ACTA DE JUNTA DE ACLARACIONES

Rehabilitación de atarjea sanitaria en las calles: Ignacio Comonfort, Olmo y José Martí en la cabecera municipal de Cortazar, Guanajuato.

Secretaría del Agua y Medio Ambiente
Subsecretaría de Gestión Hídrica
Dirección General de Infraestructura Hidráulica
Coordinación de Costos y Licitaciones
Junta de Aclaraciones
GEG-SAMA-LP-2026-12

IGNACIO COMONFORT TRAMO DE PRIV. COMONFORT A FCO. FERNANDO HERRERA ROCHA

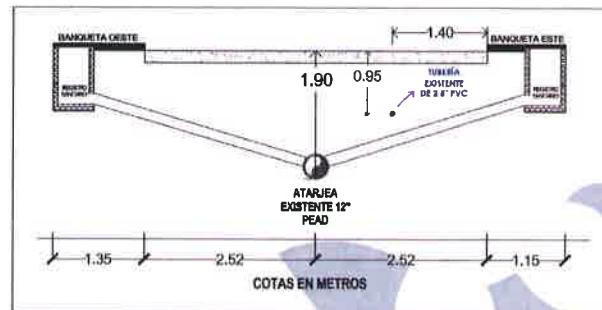
1. En las calles Ignacio Comonfort, Olmo y José Martí, ¿se cuenta con planos actualizados de la red existente de agua potable y podrán proporcionarse a los licitantes?
2. ¿Está identificada la ubicación y profundidad de todos los cruces de agua potable que interfieren con la nueva atarjea?
3. Se comentó que existen tuberías de agua potable de aproximadamente 4 y 6 pulgadas. ¿Se tiene confirmada su ubicación, diámetro, material y profundidad?

Calle Ignacio Comonfort. En el sitio a intervenir la red de distribución de agua potable se localiza en el arroyo vehicular en el lado oriente de la calle, por medio de tubería de PVC serie inglesa de 2.5 pulgadas de diámetro, ubicada a 1.40 m de distancia de la guarnición con dirección al centro de la vialidad, la profundidad de instalación fluctúa entre 0.95 a 1.20 m.

Detalle presentado en el plano de la licitación.

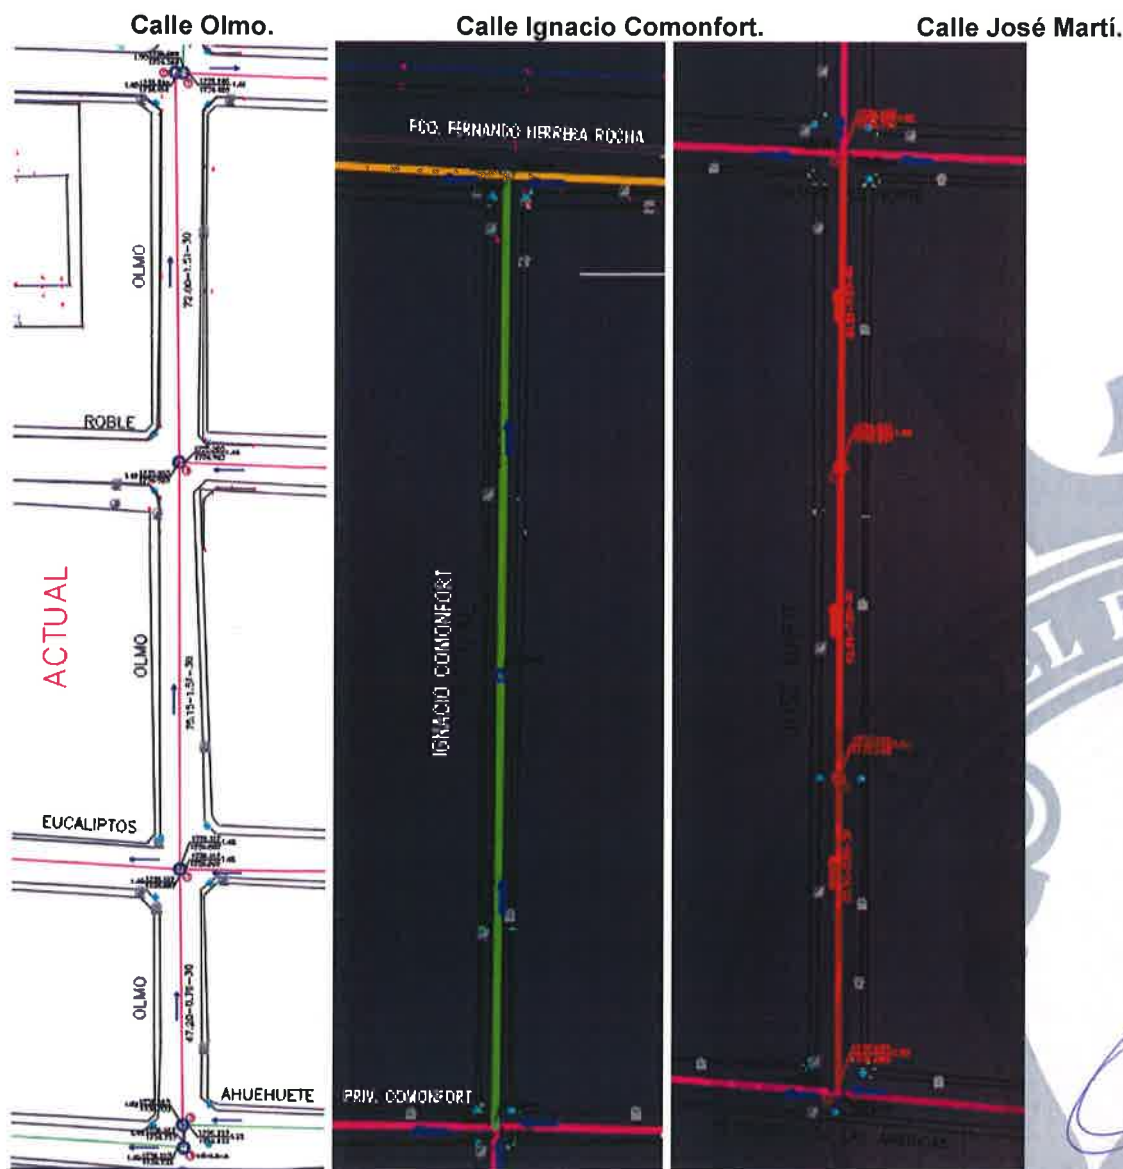
23. ¿Se cuenta con planos o información de las cotas actuales de la red existente y podrán proporcionarse a los licitantes?

24. ¿Las profundidades y pendientes indicadas en el proyecto deberán respetarse estrictamente o podrán ajustarse, previa autorización, conforme a las condiciones encontradas en campo?

25. En caso de que la tubería existente no coincida con las cotas o la ubicación indicadas en el proyecto, ¿cuál será el procedimiento para solicitar y autorizar el ajuste correspondiente?

Con relación a la pregunta número 22, 23, 24 y 25, deberá apegarse a las especificaciones de los planos de proyecto, catálogo de conceptos y a lo indicado en las Especificaciones de Construcción de la Secretaría del Agua y Medio Ambiente presentadas dentro de la documentación integrada en el proceso de licitación. Dentro del contenido del expediente técnico se encuentra el catastro de las vialidades a intervenir, con la siguiente información:

La propuesta geométrica del proyecto deberá respetarse, ante la imposibilidad de hacerlo, deberá formularse una propuesta y esta propuesta deberá ser aprobada por el área técnica de la convocante.
